Mission régionale d'autorité environnementale

**AVIS DE L'AUTORITÉ ENVIRONNEMENTALE PAYS DE LA LOIRE
DEMANDE D'AUTORISATION ENVIRONNEMENTALE
AMÉNAGEMENT D'UN CENTRE D'INCENDIE ET DE SECOURS
ET VALORISATION ÉCOLOGIQUE
SUR LA COMMUNE DE LA MONTAGNE (44)**

N°MRAE : PDL 2021-5576

Plan extrait du dossier

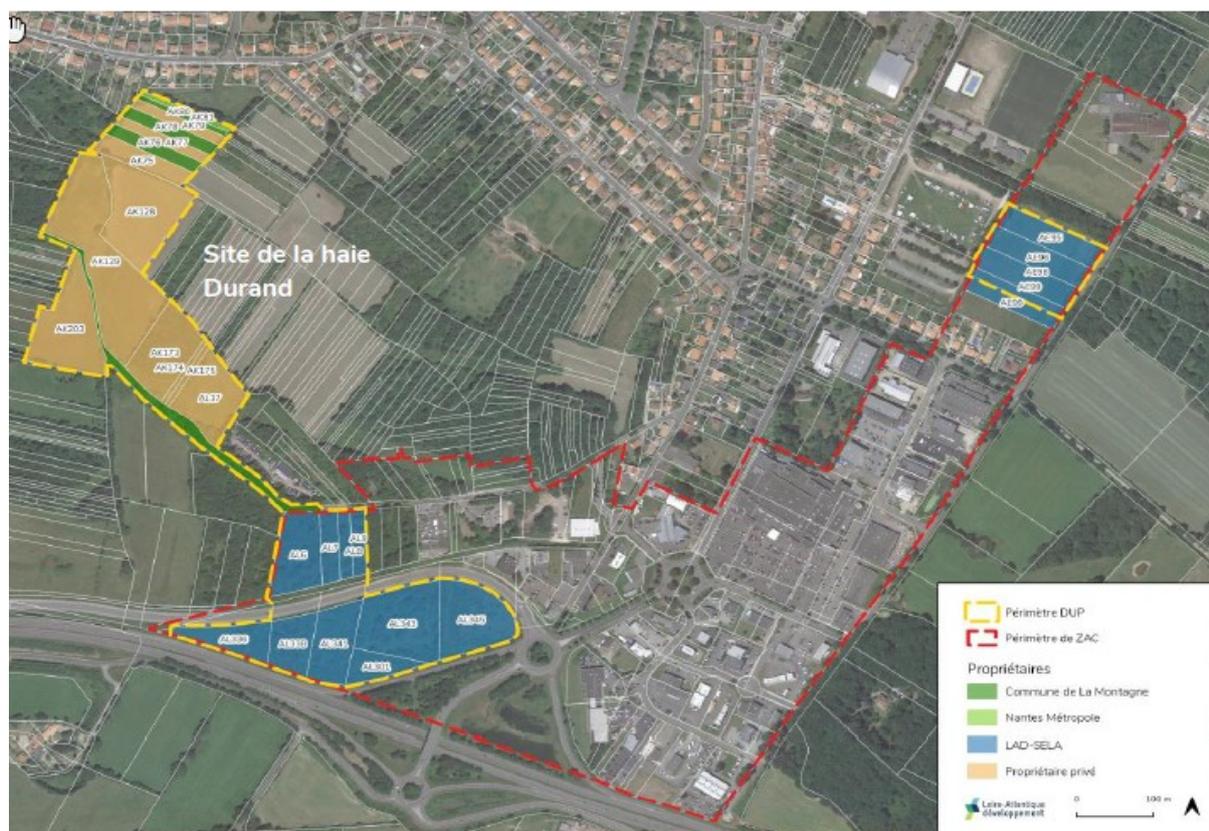
En complément des éléments descriptifs donnés, l'étude d'impact se réfère à plusieurs reprises au « plan d'aménagement du projet » (par exemple, page 219) sans l'intégrer dans l'étude au même titre que le plan d'aménagement de la ZAC de l'année 2000, joint pour mémoire, ni renvoyer vers un plan de synthèse permettant d'appréhender à la fois les opérations et mesures projetées.

La MRAe recommande d'identifier clairement ou d'ajouter le plan de synthèse du projet et de décrire le fonctionnement du futur CIS.
